STP Brandschutzmassnahmen für verputzte Aussenwärmedämmung (VAWD)

**Korrigenda des STP betreffend der
Teilrevision der Brandschutzvorschriften 2015
(gültig ab 01.01.2017)**

Abb. 28a

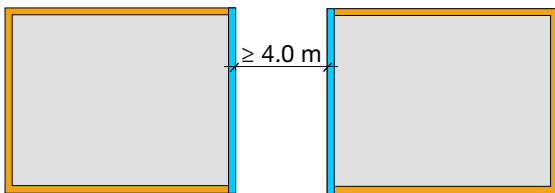
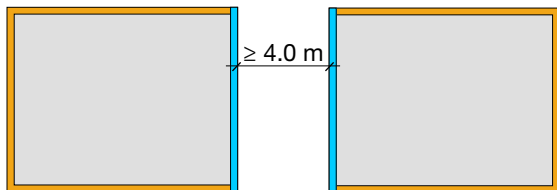
Mindestens 4.00 m, wenn die Aussenwände mit einer VAWD unter Verwendung einer äussersten Schicht und einer Wärmedämmschicht aus Baustoffen der RF1 versehen sind (Abbildung 28a).

Mindestens 4.00 m, wenn **beide Aussenwandkonstruktionen** mit einer VAWD unter Verwendung einer äussersten Schicht und einer Wärmedämmschicht aus Baustoffen der RF1 versehen sind (Abbildung 28a).

Abb. 28b

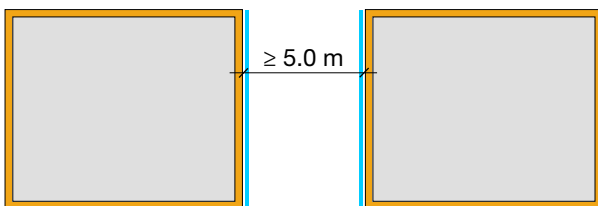
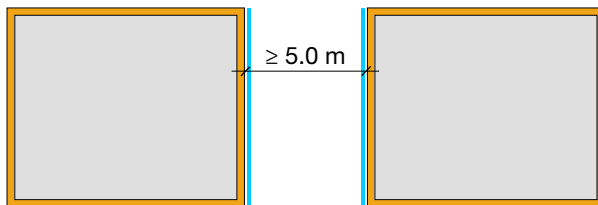
Mindestens 5.00 m, wenn beide Aussenwände mit einer VAWD unter Verwendung allseits geschlossener äusserer Schichten (armierte Grundputze und Deckputze oder „harte“ Beläge Stein, Feinsteinzeug, Klinker etc.) aus Baustoffen der RF1 in einer Dicke von mindestens 0.01 m versehen sind. Die Dämmung darf dann brennbar sein (Abbildung 28b).

Mindestens 5.00 m, wenn beide **Aussenwandkonstruktionen** mit einer VAWD unter Verwendung allseits geschlossener äusserer Schichten (armierte Grundputze und Deckputze oder „harte“ Beläge Stein, Feinsteinzeug, Klinker etc.) aus Baustoffen der RF1 in einer Dicke von mindestens 0.01 m versehen sind. Die Dämmung darf dann brennbar sein (Abbildung 28b).

Abb. 28c

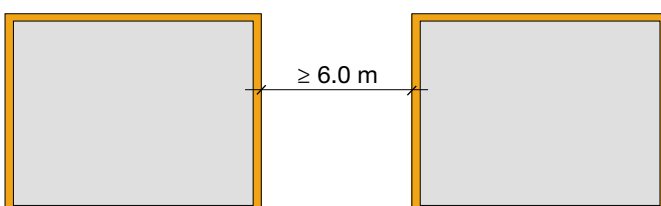
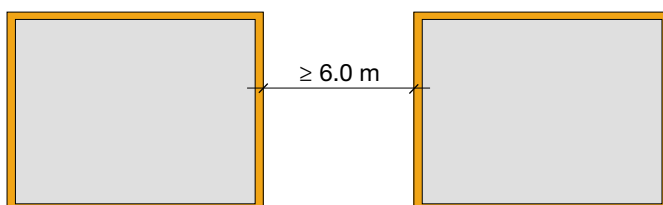
Mindestens 6.00 m, wenn die Aussenwände mit einer VAWD unter Verwendung einer brennbaren äussersten Schicht und einer brennbaren Wärmedämmschicht versehen sind (Abbildung 28c).

Mindestens 6.00 m, wenn **beide Aussenwandkonstruktionen** mit einer VAWD unter Verwendung einer brennbaren äussersten Schicht und einer brennbaren Wärmedämmschicht versehen sind (Abbildung 28c).
